Bebauungsplan „Dietweg-Ost“ in Rottenburg am Neckar - Frommenhausen

Satzungsbeschluss und Abwägung

Sitzung des Ortschaftsrats am 18. März 2019
Sitzung des Gemeinderats am 19. März 2019

Alte Version vor Änderung der THmax / FHmax

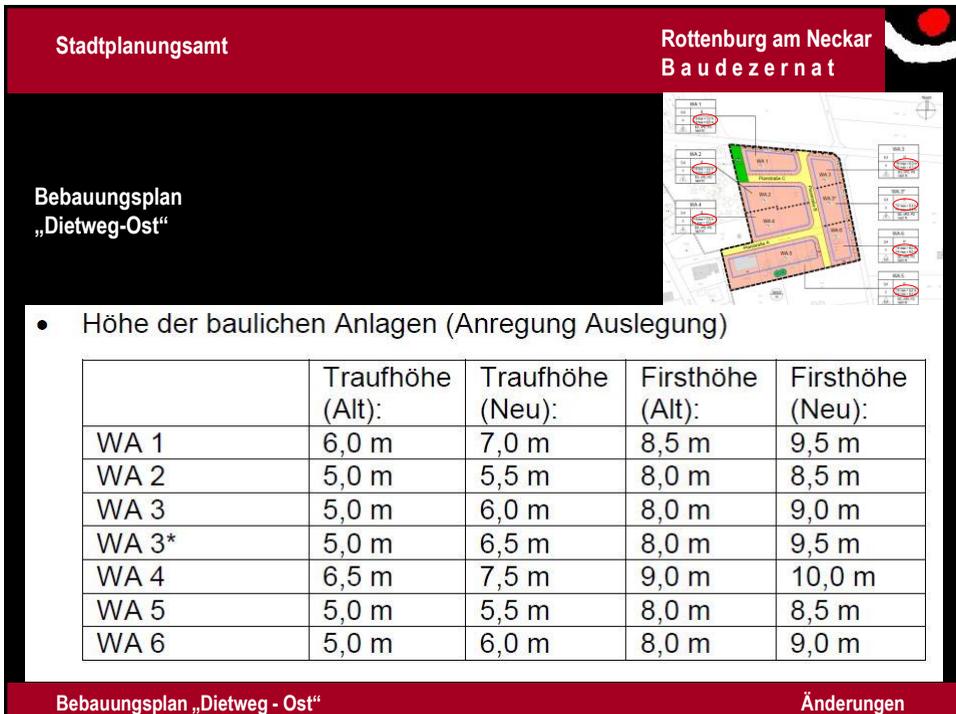
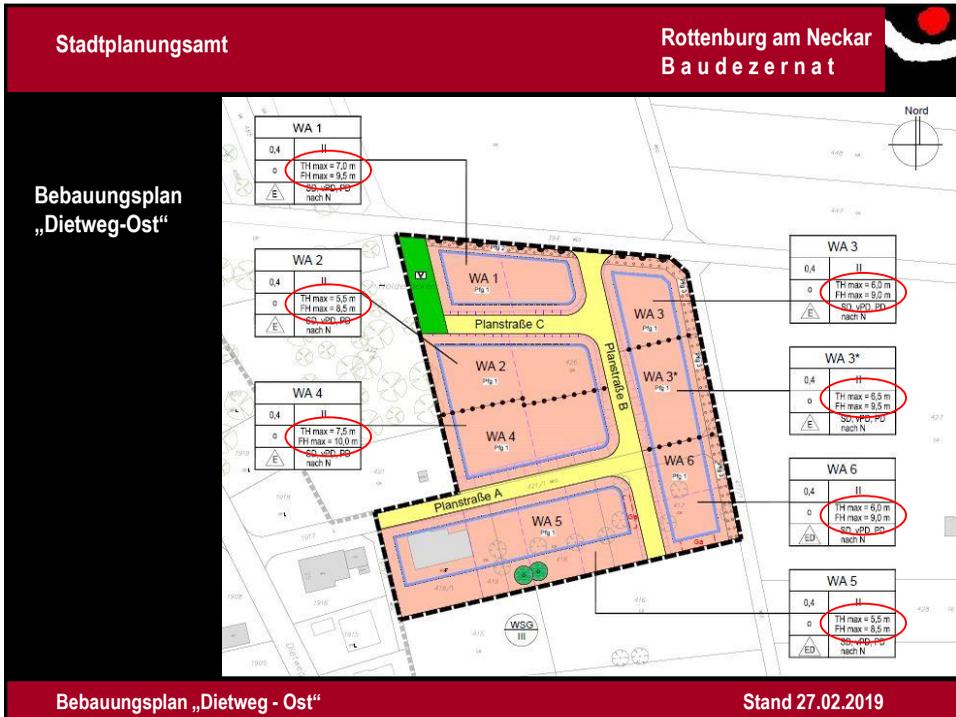
Änderungen aufgrund der eingegangenen Stellungnahmen:

Lageplan:

- Verkehrsgrünfläche am nördlichen Ende der Planstraße B wird als öffentliche Verkehrsfläche dargestellt. (Umsetzung des OR-Beschlusses vom 22.10.2018)

Textteil:

- Planungsrechtliche Festsetzung, unter Ziffer 2.3 Höhe der baulichen Anlagen WA3* hinzugefügt
- Örtliche Bauvorschriften, unter Ziffer 2
Im letzten Satz „zufahren“ durch „Zufahrten“ ersetzt.
